Verslag huishoudelijke elektrische installatie op laagspanning en zeer lage spanning

Referentie: **011-20261006-01**	Datum controle: **06/10/2026**
Keurder: **011**

Eigenaar:	**Rita Van Vlasselaer**	EAN-code:	**Onbekend**
Adres installatie:	**Beukheuvel 6, 2500 - Lier**	Nummer teller(s):	**1LGZ0572530122 en 1LGZ0470514186**
		Distributienetbeheerder installatie:	**Fluvius**
Datum uitvoering installatie:	☑ Vóór 01/10/1981 ☐ Tussen 01/10/1981 en 01/06/2020 ☐ Vanaf 01/06/2020		
Type:	☑ Wooneenheid ☐ Niet-huishoudelijk ☐ PV ☐ Batterij ☐ Laadpaal

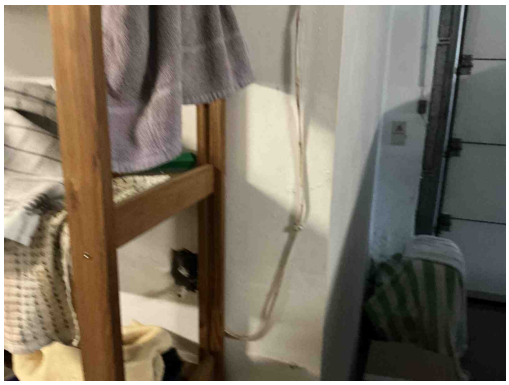
C27 - Het gebruik van geleiders van het type VTLmB (côte-à-côte) is niet toegestaan (Boek 1: 1.4.2.1).
Opmerking: Oa garage

C28 - Niet gebruikte leidingen onder spanning zijn niet op een degelijke manier geïsoleerd of verwijderd (Boek 1: 4.2.1.1).
Opmerking: Oa garage

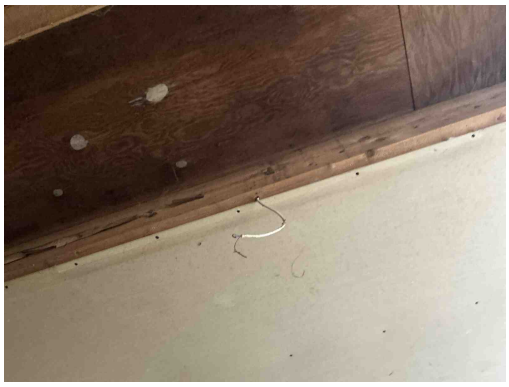
C27 - Het gebruik van geleiders van het type VTLmB (côte-à-côte) is niet toegestaan (Boek 1: 1.4.2.1).
Opmerking: Oa garage

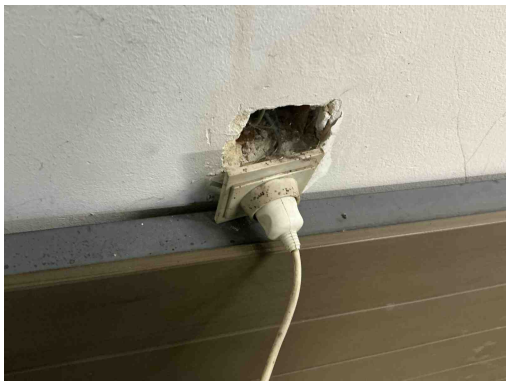
C28 - Niet gebruikte leidingen onder spanning zijn niet op een degelijke manier geïsoleerd of verwijderd (Boek 1: 4.2.1.1).
Opmerking: Oa garage

C38 - Het gebruikte kabeltype (snoerkabel) voldoet niet aan de specificaties die van toepassing zijn op voedingsleidingen voor vaste installatie (Boek 1: 1.4.2.1, 5.2.6.2).
Opmerking: Oa garage

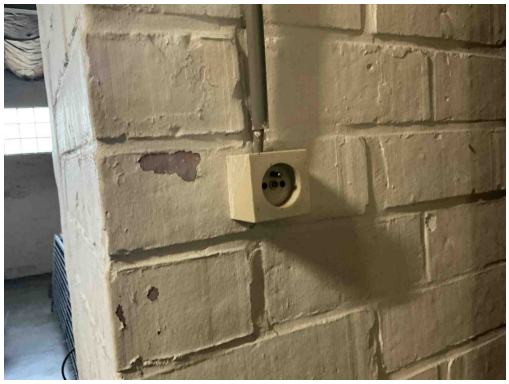
T11 - De contactdozen waarvan de toegekende stroomsterkte maximaal 16A en de toegekende spanning maximaal 250V bedraagt en niet bedoeld zijn voor de voeding van een of meerdere verbruikstoestellen voor een specifiek doel en niet geplaatst zijn in of op schakel- en verdeelborden, beschikken niet of IPXX-D (incl. gemeenschappelijke delen residentieel geheel) (Boek 1: 4.2.2.3/5.3.5.2).
Opmerking: Oa garage, keuken

T21d - Het elektrisch materieel is niet geplaatst volgens de voorschriften van de fabrikant/ regels van goed vakmanschap. (Boek 1: 1.4.1.3) Oa materiaal niet geschikt voor de toepassing. Zie plaatsingsfiche fabrikant.
Opmerking: Oa garage

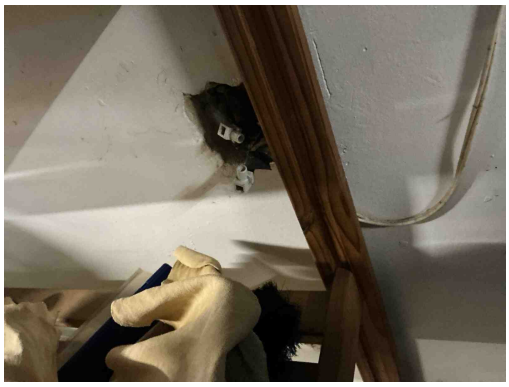
T11 - De contactdozen waarvan de toegekende stroomsterkte maximaal 16A en de toegekende spanning maximaal 250V bedraagt en niet bedoeld zijn voor de voeding van een of meerdere verbruikstoestellen voor een specifiek doel en niet geplaatst zijn in of op schakel- en verdeelborden, beschikken niet of IPXX-D (incl. gemeenschappelijke delen residentieel geheel) (Boek 1: 4.2.2.3/5.3.5.2).
Opmerking: Oa garage, keuken

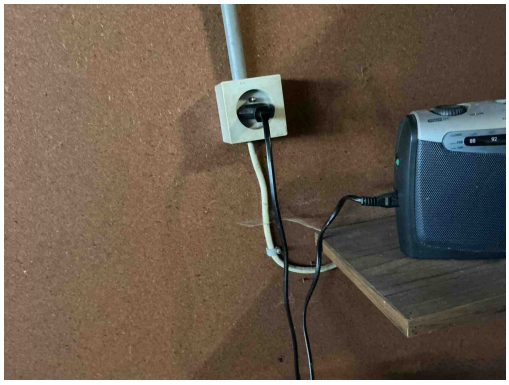
C35 - Er zijn doorverbindingen gemaakt met lusterklemmen; er kon niet aangetoond worden dat deze klemmen geschikt zijn voor de aanwezige spanning, stroom en draadsectie en dat ze “CE” zijn (Boek 1: 1.4.2.1.).
Opmerking: Oa garage

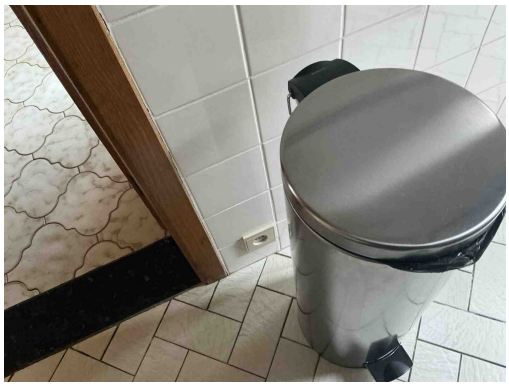
C38 - Het gebruikte kabeltype (snoerkabel) voldoet niet aan de specificaties die van toepassing zijn op voedingsleidingen voor vaste installatie (Boek 1: 1.4.2.1, 5.2.6.2).
Opmerking: Oa garage

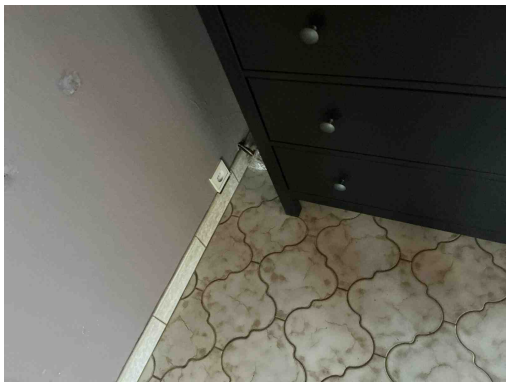
A20 - Er bevindt zich een contactdoos zonder beschermingsgeleider in de elektrische installatie. Deze is niet geplaatst achter een differentieelstroombeschermingsinrichting met grote (max. 30mA) of zeer grote (max. 10mA)gevoeligheid. (Boek 1: 8.2.1.b)
Opmerking: Oa keuken , woonkamer , hal, ...

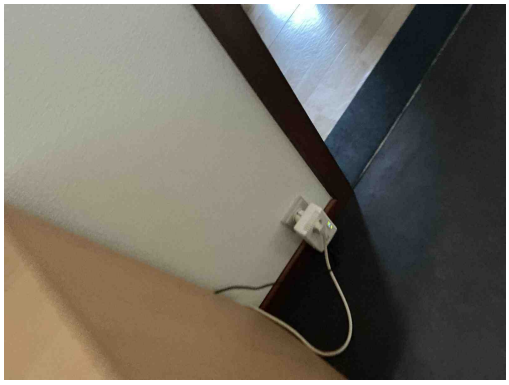
A20 - Er bevindt zich een contactdoos zonder beschermingsgeleider in de elektrische installatie. Deze is niet geplaatst achter een differentieelstroombeschermingsinrichting met grote (max. 30mA) of zeer grote (max. 10mA)gevoeligheid. (Boek 1: 8.2.1.b)
Opmerking: Oa keuken , woonkamer , hal, ...

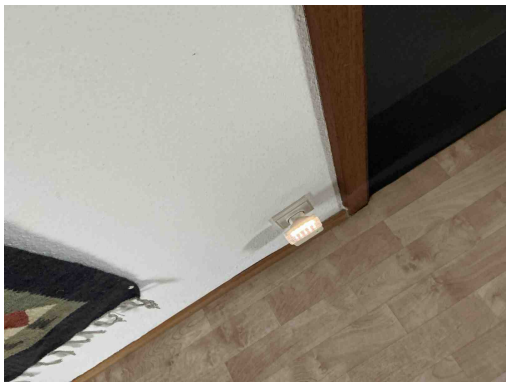
A20 - Er bevindt zich een contactdoos zonder beschermingsgeleider in de elektrische installatie. Deze is niet geplaatst achter een differentieelstroombeschermingsinrichting met grote (max. 30mA) of zeer grote (max. 10mA)gevoeligheid. (Boek 1: 8.2.1.b)
Opmerking: Oa keuken , woonkamer , hal, ...

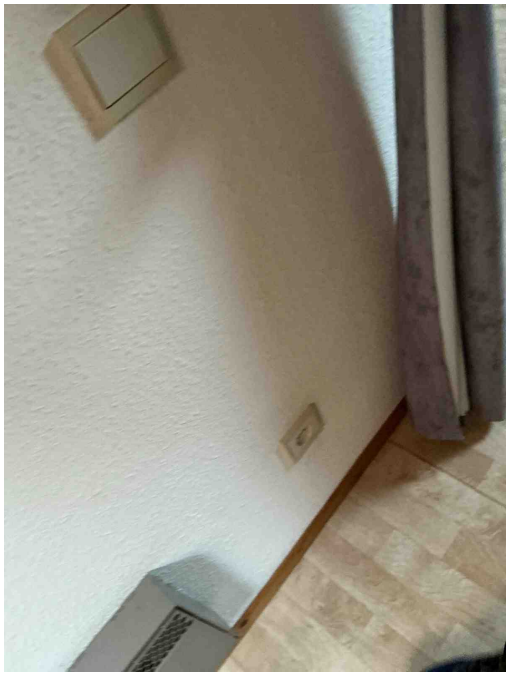
A20 - Er bevindt zich een contactdoos zonder beschermingsgeleider in de elektrische installatie. Deze is niet geplaatst achter een differentieelstroombeschermingsinrichting met grote (max. 30mA) of zeer grote (max. 10mA)gevoeligheid. (Boek 1: 8.2.1.b)
Opmerking: Oa keuken , woonkamer , hal, ...

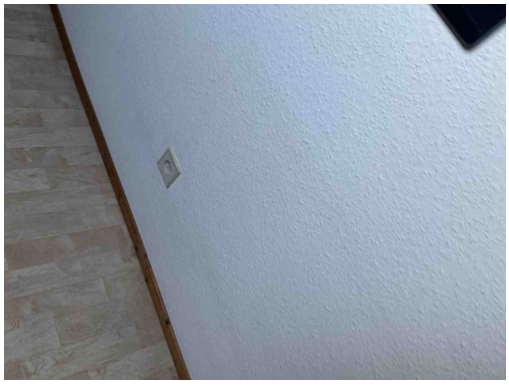
A20 - Er bevindt zich een contactdoos zonder beschermingsgeleider in de elektrische installatie. Deze is niet geplaatst achter een differentieelstroombeschermingsinrichting met grote (max. 30mA) of zeer grote (max. 10mA)gevoeligheid. (Boek 1: 8.2.1.b)
Opmerking: Oa keuken , woonkamer , hal, ...

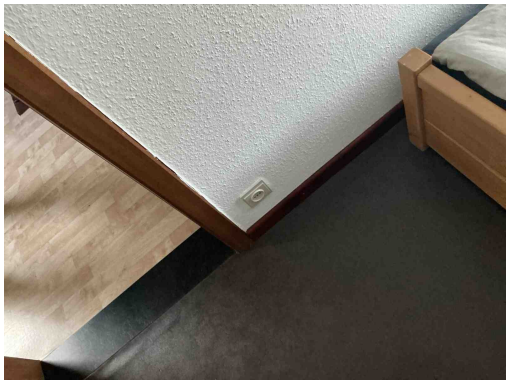
A20 - Er bevindt zich een contactdoos zonder beschermingsgeleider in de elektrische installatie. Deze is niet geplaatst achter een differentieelstroombeschermingsinrichting met grote (max. 30mA) of zeer grote (max. 10mA)gevoeligheid. (Boek 1: 8.2.1.b)
Opmerking: Oa keuken , woonkamer , hal, ...
